Avis
sur la création d'une centrale photovoltaïque au sol -
commune de Bérat au lieu-dit « *les Arruas* » (Haute-Garonne)

N°Saisine : 2025-14 566

N°MRAe : 2025APO61

Avis émis le 5 mai 2025

Figure 2 : Plan de masse du parc solaire – extrait de l'étude d'impact

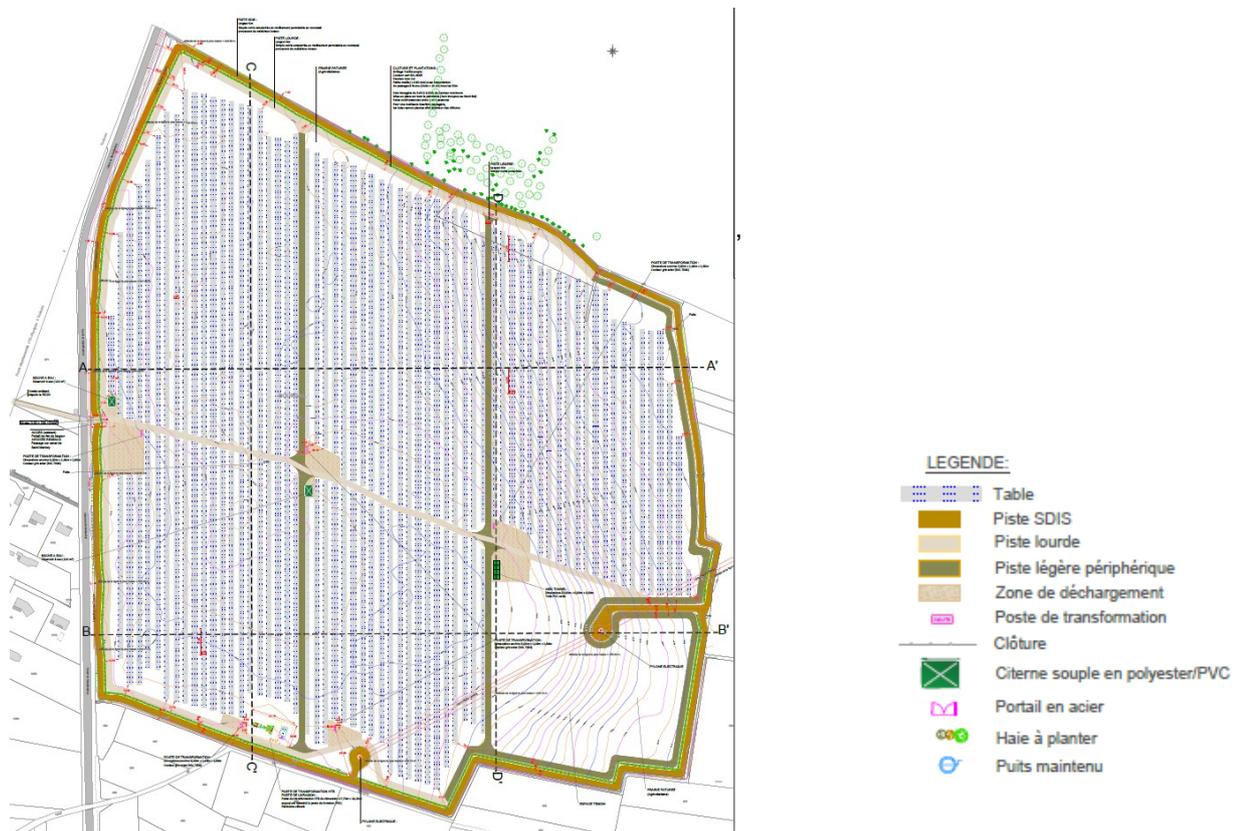
La MRAe considère que le recul de 3 m des canaux n'est pas suffisant (ME2) pour préserver les habitats naturels d'espèces protégées. Un recul minimal de 5 m doit être retenu conformément aux préconisations techniques formulées par les services de l'État lors de la phase amont.

Afin de préserver les habitats naturels de la flore à enjeux et de la faune protégée (invertébrés, mammifères...), la MRAe recommande de prévoir une distance d'éloignement plus grande entre les équipements solaires et les berges des canaux.

Figure 3 : localisation des prises de vue dans l'environnement proche – extrait de l'étude d'impact

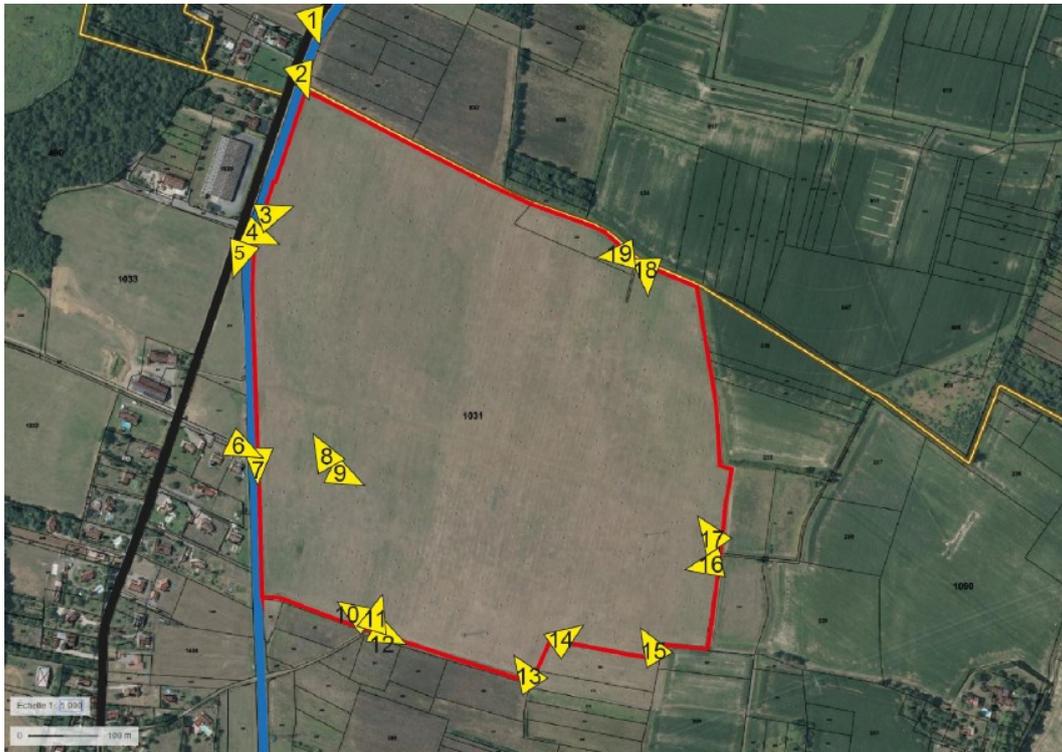
Depuis ces habitations, les vues sont ouvertes sur le site, les rendant sensibles vis-à-vis du projet. Il en est de même depuis un long segment de la RD23 (enjeu paysager fort). Les sensibilités sont également évaluées comme fortes depuis l'entrée du village de Bérat. Des enjeux forts existent aussi pour les habitations situées au nord-ouest du projet, ainsi que pour celles situées au sud-est même si ces dernières sont un peu plus éloignées. À noter que les incidences paysagères sont cumulatives compte tenu de l'existence de deux îlots solaires d'un côté et de l'autre de la RD23. La carte p. 136 de l'étude d'impact permet de localiser les limites réelles de co-visibilités des deux îlots « *les Arruas* » et « *le Bourgail* ». Des enjeux cumulés modérés sont confirmés aux abords immédiats des deux îlots¹⁰.

La MRAe considère que cette démarche est à conduire dès la phase amont, comme demandé par les services de l'État, afin de présenter une mesure stabilisée ayant fait l'objet d'échanges avec la commune et les riverains, d'autant que durant les premières années de la mise en service du parc, les équipements solaires seront visibles tant que les végétaux n'auront pas atteint une taille minimale.

La MRAe recommande à l'exploitant de se rapprocher, avant la tenue de l'enquête publique, de la commune et des riverains concernés par les incidences du projet afin de convenir ensemble des modalités de mise en œuvre des écrans visuels qui seront proposées pour mieux intégrer les équipements composant le parc dans le paysage. Elle recommande de préciser en conséquence dans l'étude d'impact les mesures d'intégration paysagères retenues.
